**AVIS RELATIF À LA PROTECTION
CONTRE LES EVENTUELS EFFETS NOCIFS ET NUISANCES
PROVOQUÉS PAR LES RAYONNEMENTS NON IONISANTS
GÉNÉRÉS PAR DES ANTENNES ÉMETTRICES STATIONNAIRES**

Commune : ELLEZELLES - Exploitant : PROXIMUS

Référence exploitant : 68ELZ_00

Rapport n° 1643 / 2024

Figure 1 : Vue en plan des lieux de séjour et des points de contrôle

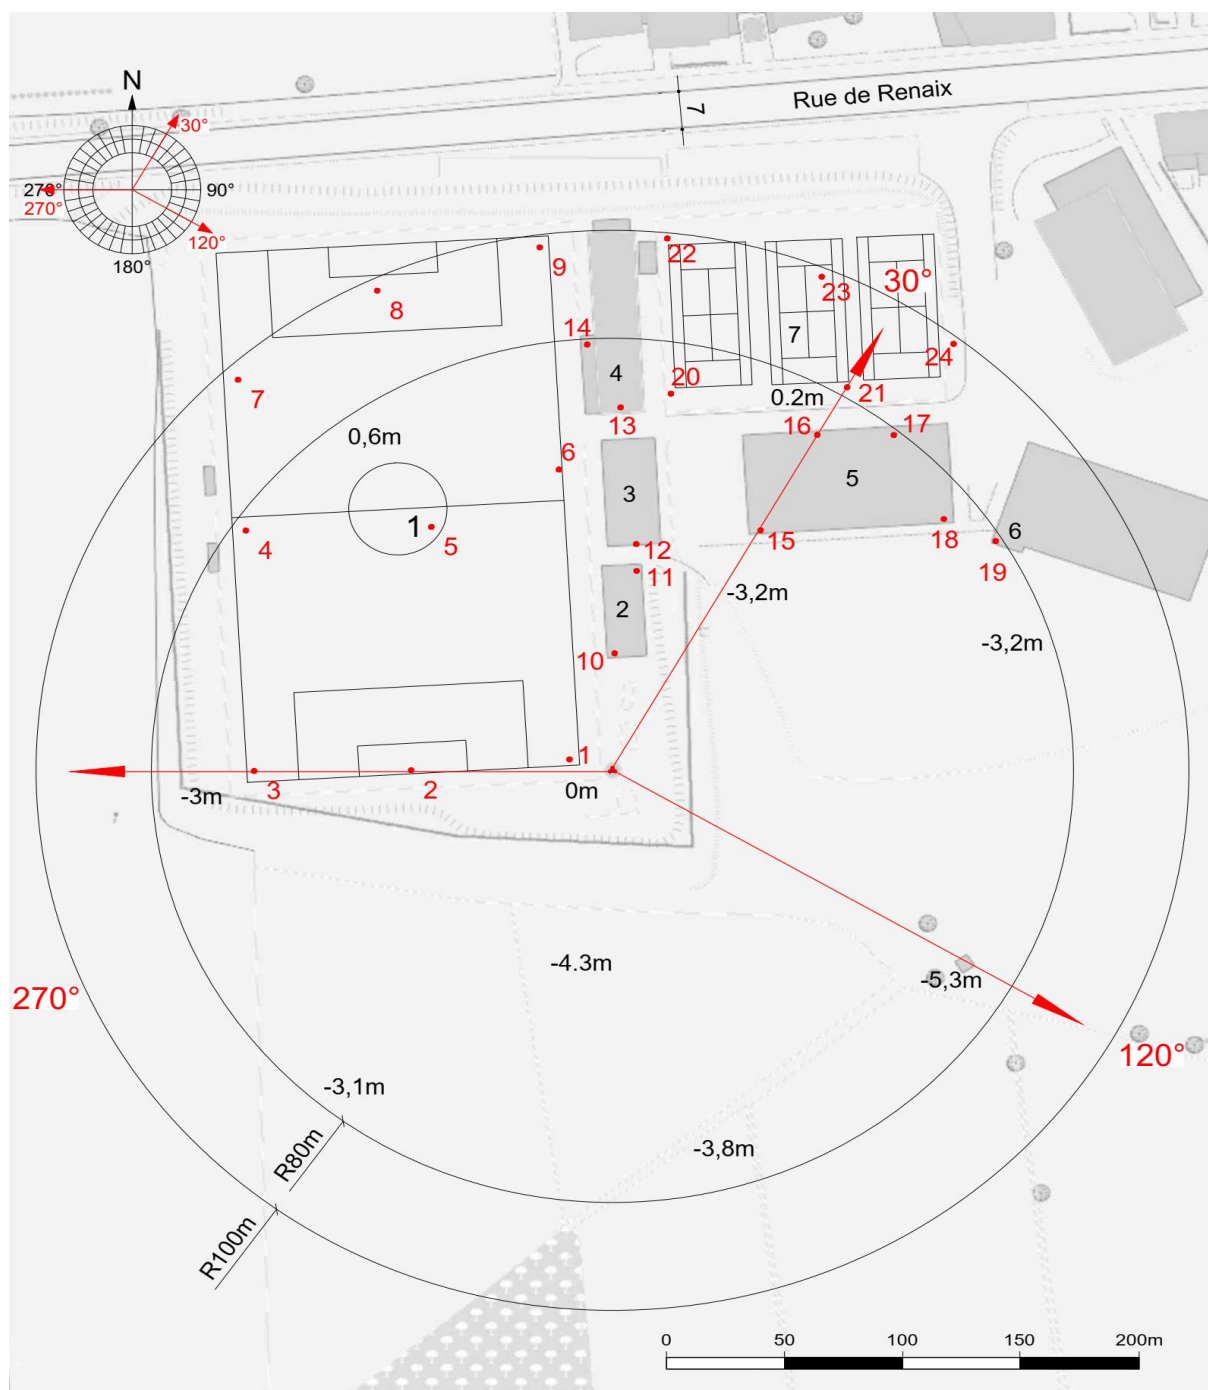
N° point de contrôle	LS	Atténuation (dB)	Indice d'exposition relatif à la limite par installation IE_i
24	LS7	0,0	0,399
23	LS7	0,0	0,384
22	LS7	0,0	0,306
9	LS1	0,0	0,224
7	LS1	0,0	0,151
8	LS1	0,0	0,144
21	LS7	0,0	0,140
2	LS1	0,0	0,074
4	LS1	0,0	0,062
3	LS1	0,0	0,058
17	LS5	3,0	0,056
20	LS7	0,0	0,051
19	LS6	3,0	0,045
15	LS5	3,0	0,036
16	LS5	3,0	0,035
18	LS5	3,0	0,034
14	LS4	3,0	0,034
12	LS3	3,0	0,033
11	LS2	3,0	0,032
6	LS1	0,0	0,029
10	LS2	3,0	0,020
13	LS4	3,0	0,019
1	LS1	0,0	0,019
5	LS1	0,0	0,018

En ce qui concerne les antennes de l'installation mentionnées dans le tableau 1, la distance maximale à laquelle la limite pourrait être atteinte, à l'extérieur, est égale à 96,6 m. S'il n'y a pas de LS à une distance inférieure, les antennes respectent forcément la limite d'immission.

Dans le cas des LS situés à l'intérieur des bâtiments, une atténuation d'obstacle est prise en compte et il en résulte que la distance maximale à laquelle la limite pourrait être atteinte se réduit à 68,4 m.

Figure 2 : Vue en plan des installations d'antennes dans un rayon de 300 mètres autour de l'installation faisant l'objet de la demande d'avis

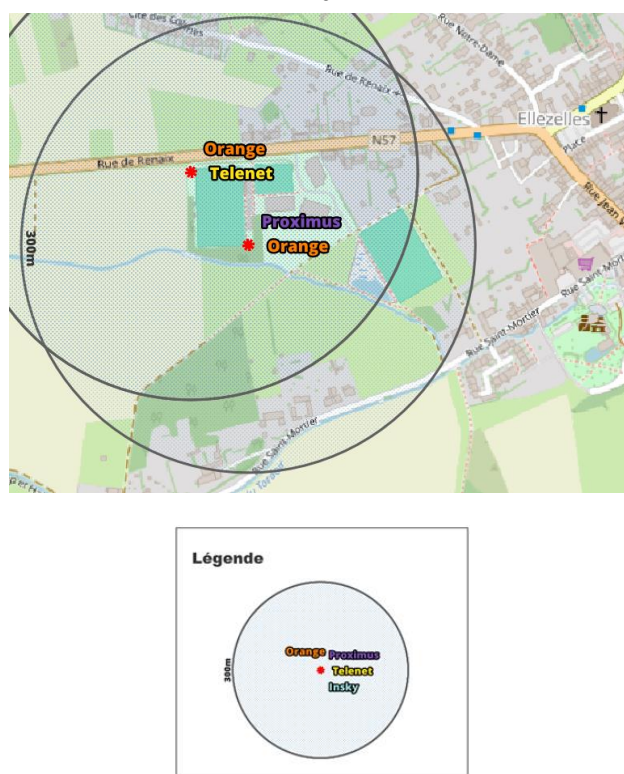
- il y a au plus 4 installations d'antennes émettrices stationnaires présentes dans la zone d'évaluation de 300 mètres de rayon représentée dans la figure 2, y inclus l'installation référencée dans le paragraphe 2 : la limite cumulative définie à l'article 4, §2 du décret est nécessairement respectée dans les lieux de séjour à l'intérieur de la zone d'évaluation de 300 mètres de rayon ;

Compte tenu des considérations ci-dessus, il apparaît que l'intensité du rayonnement électromagnétique généré, dans les lieux de séjour situés dans un rayon de 300 mètres autour de l'installation référencée dans le paragraphe 2, par l'ensemble des antennes émettrices stationnaires de l'ensemble des exploitants du même site d'antennes émettrices stationnaires respecte la limite fixée à l'article 4, § 2 du décret.
